Onderwerp Zuid-Beveland/Dijkvak Oostelijke Sloehavendam/Kaloot Waterwet/Goedkeuringsbesluit /Verzoek om voorlopige voorziening

Onderwerp: Verzoek tot voorlopige voorziening inzake het goedkeurings- en MER-beoordelingsbesluit van het college van gedeputeerde staten d.d. 21 september 2011 omfattende een 'verbetering' van het dijkvak Oostelijke Sloehaven / Kaloot.

Datum: 8 november 2011
Onderwerp: Beroepschrift dijk aanleg de Kaloot

onderwerp: Goedkeuring art. 5.7 Waterwet verbetering
 steenbekleding Oostelijke Sloehavendam/Kaloot.

Westelijk duin nu

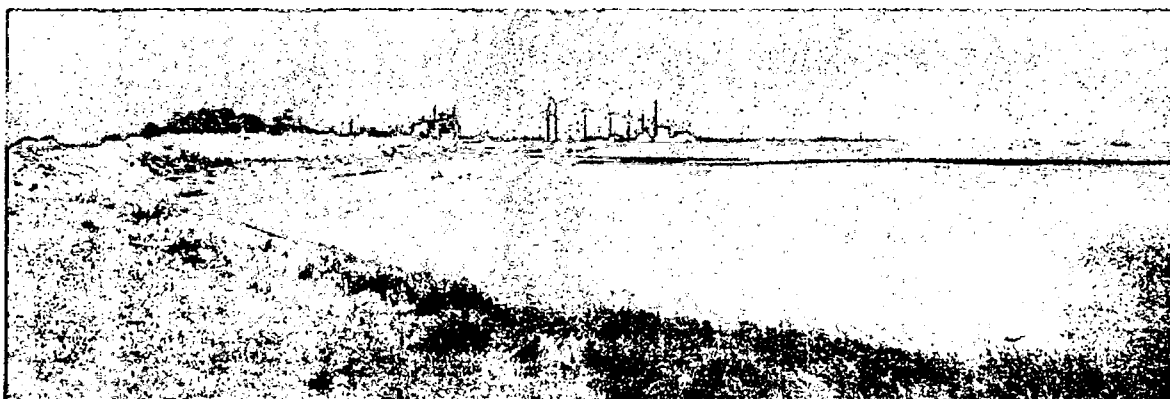
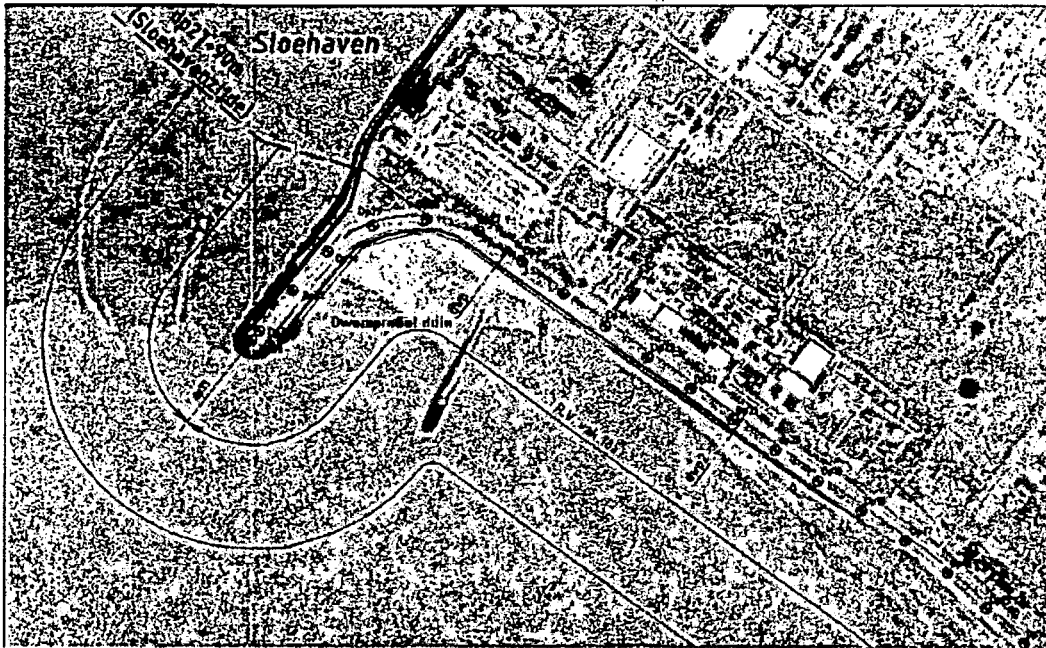
Wat resteert, is een lege asfaltwoestijn zonder enige mogelijkheid tot natuurherstel

en tijdens de werkzaamheden

Dwarsprofiel westelijk duin (naar profielen in: Planbeschrijving oostelijke Sloehavendam / Kaloot [W31])
Boven huidige situatie, onder het te vergraven duingedeelte en dijk met breuksteen en asfalt.

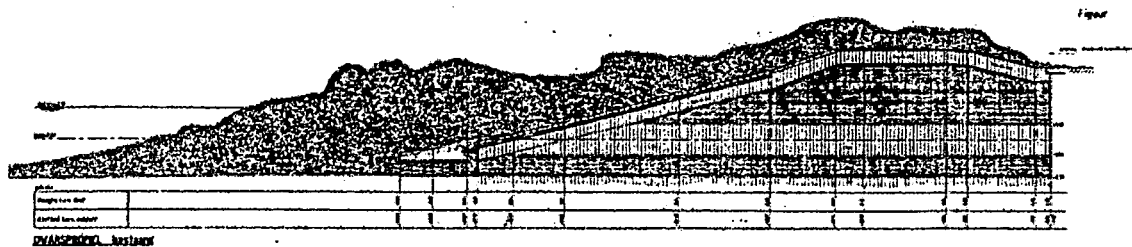
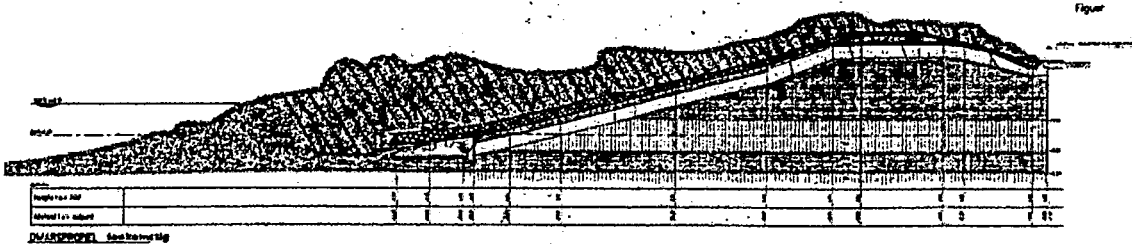
Overzicht westelijk dijktraject met bedreigd duingebied met de lijn dwp duin

Het in het depot geplaatste duinzand zal eenzelfde lot beschoren zijn, wat niet verdroogd zal verrotten en bij terugplaatsing zal er alleen een berg dood zand overblijven en zal voor jaren ongeschikt blijken te zijn voor de fauna die er nu voorkomt.

Weg in grazen omhoog naar behoude situatie bij de dijk met breuksteen en asfalt
